新竹市政府 函

主旨：檢送101年7月份「新竹縣、市、科學園區建築法規聯席研討會」會議紀錄乙份，請 查照。

101 年 7 月份「新竹縣、市、科學園區建築法規聯席研討會」會議紀錄

附件1-1

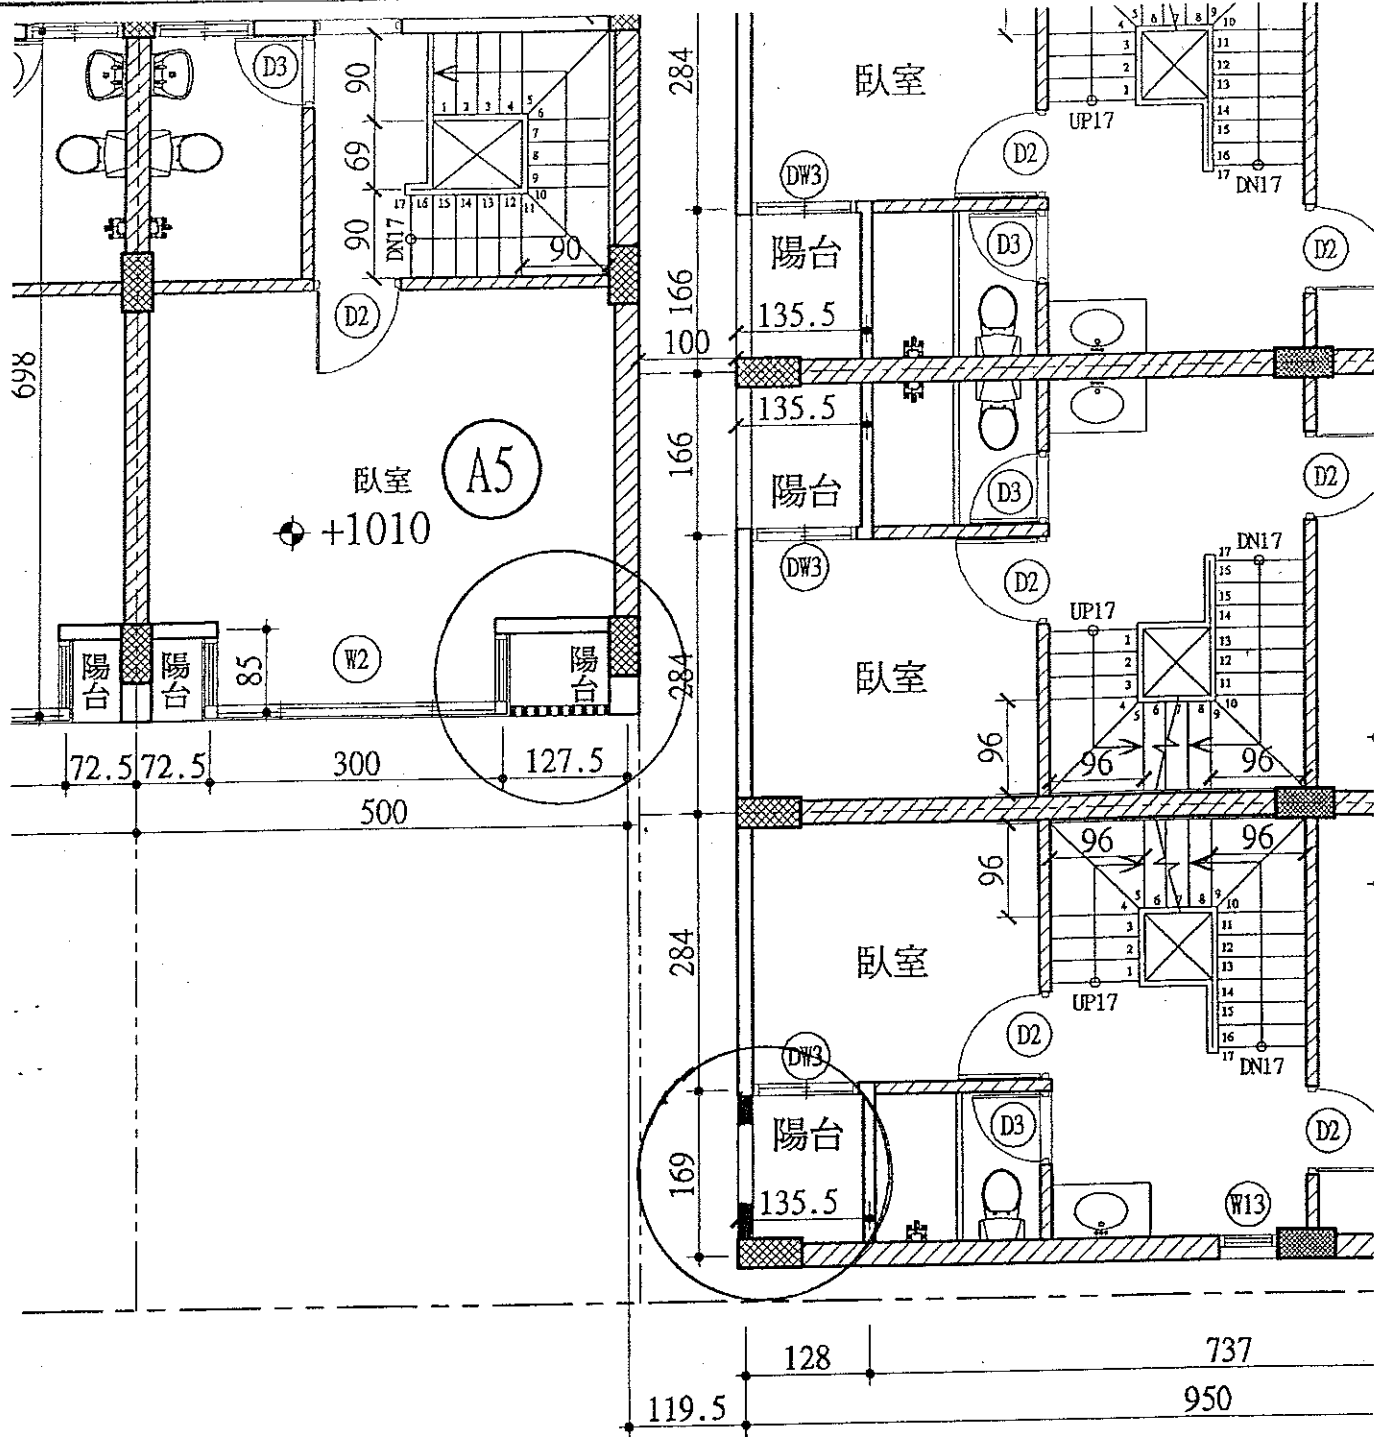
說明：1. 有關陽台立面設計，是否有裝飾牆面或透空格柵（參考附件 1-1）需計入建築面積及樓地板面積之規定適用？

結論：1. 有關免計入樓地板面積陽台之立面裝飾牆面或透空格柵透空比率，依建築技術規則建築設計施工編第 1 條第 10 款第 5 目之規定原則，經扣除規定欄杆高度及結構梁之面積後，檢討其透空面積比率大於三分之二以上者，該陽台部分得免計入建築面積及樓地板面積。

2. 經「建造執照預審小組」或「都市設計審議委員會」審查通過之案件，從其審議結果辦理。
